Art.-Nr. 1888 600 150 und 1888 998 101

Die Kupplungen mit belüftetem Kupplungsgehäuse, Torsionsfedern und Sinterbelägen (Art.-Nr. 1888 600 150 und 1888 998 101) ersetzen die Kupplungen (Art.-Nr. 1888 600 117, 1888 600 119 und 1888 634 006).

Abb. 2: Kupplung, Konstruktion geändert

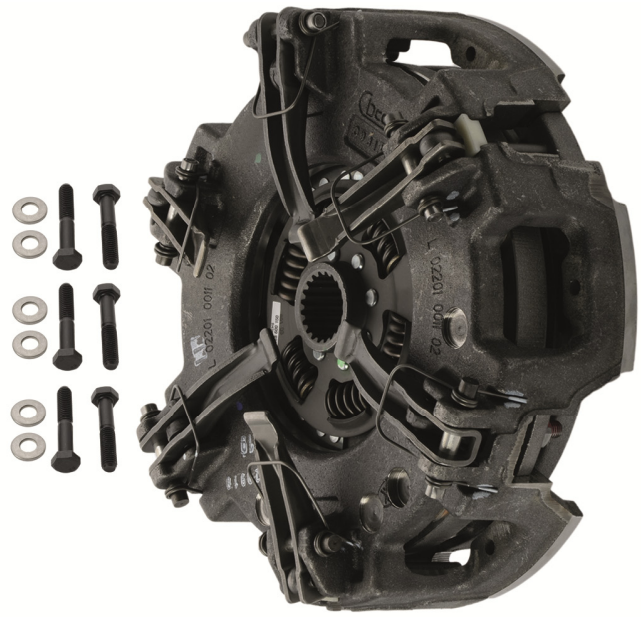
Die Kupplung mit belüftetem Gehäuse kann eingebaut werden, ohne das Schwungrad zu modifizieren. Sechs Schrauben M8x1,25x45 werden mitgeliefert.
